ARPAT - Area Vasta Sud – Dipartimento di Grosseto

Oggetto: VIA postuma ex D.lgs. 152/2006 artt. 23 e seguenti, L.R. 10/2010 art. 43 comma 6 e artt. 52 e seguenti, D.G.R. n. 931/2019, in occasione del riesame dell'AIA, relativamente all'esistente impianto trattamenti reflui. Comune di Orbetello (GR). Proponente Acquedotto del Fiora S.p.A. **Trasmissione contributo tecnico istruttorio. Richiesta di integrazioni.**

L'area dell'impianto di depurazione reflui Terrarossa è situata nel Comune di Monte Argentario (GR), nei pressi della Laguna di Orbetello, area umida salmastre definita "area sensibile" dall'art. 91 del D. Lgs. 152/06. Nello specifico, la zona di insediamento ricade all'interno dell'area di "Monte Argentario, Isolotto di Porto Ercole e Argentarola" classificata come Zona Speciale di Conservazione (ZSC) e come Zona di Protezione Speciale (ZPS). Nelle immediate vicinanze sono inoltre presenti aree Protette Statali e Regionali che fanno parte della Laguna di Orbetello. L'area di insediamento è caratterizzata da un territorio degradante verso nord-est da quota 25 m a circa 16 m sul livello del mare, ed è ubicata in una piccola valle circondata dai rilievi di Poggio Terra Ross

Figura 9 – Immagine aerea con indicati i punti di misura all'esterno del perimetro dell'impianto

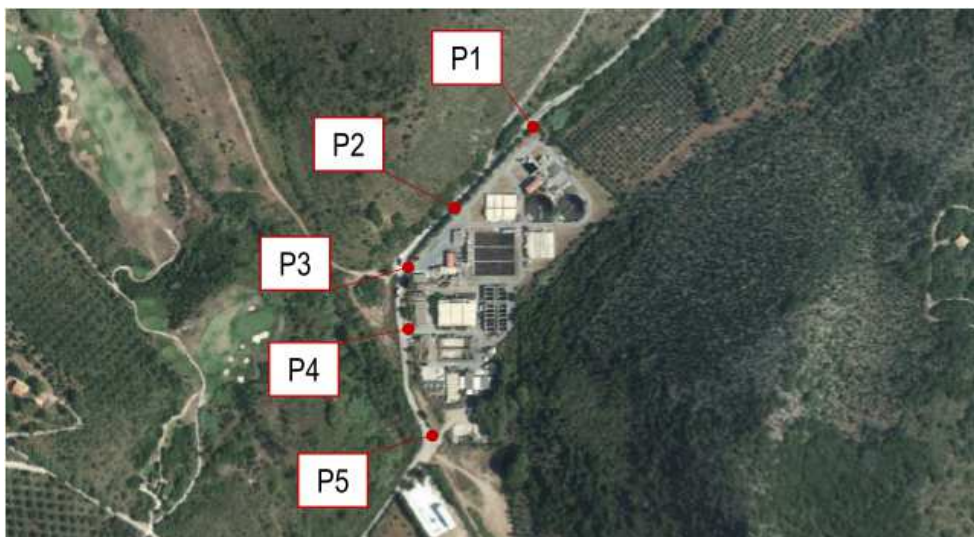
2. non è chiara la modellizzazione effettuata ossia come siano stati inseriti i dati di input vista la disponibilità non di dati di potenza acustica delle sorgenti sonore ma di misure al confine dell'impianto; inoltre tale modellizzazione riguarda lo stato attuale a ottobre 2023 e non fornisce indicazioni sulle modifiche intercorse/che intercorreranno;

3. in relazione alla dichiarazione del TCAA circa la non applicabilità del limite differenziale in quanto impianto a ciclo continuo, si precisa che tale affermazione potrebbe valere esclusivamente per il Lotto I (antecedente al 1996), ma non per le parti relative al Lotto II (completate nell'ottobre 1997) e successive. Come ribadito nella Circolare del 06/09/2004, citata dal TCAA, nel caso di modifica di impianto a ciclo continuo esistente,

l'interpretazione della norma si traduce nell'applicabilità del criterio differenziale ai nuovi impianti che costituiscono la modifica;

- a) fornite informazioni sull'impatto acustico delle modifiche previste e/o sulla loro irrilevanza in base ai livelli sonori delle sorgenti che saranno installate (si vedano i punti 5 e 6 del paragrafo delle Osservazioni);
- b) aggiornate le stime dovute a questi impatti in prossimità dei recettori individuati;
- c) verificato il rispetto dei limiti normativi previsti (limiti di emissione e di immissione, assoluto e differenziale, in periodo diurno e notturno).
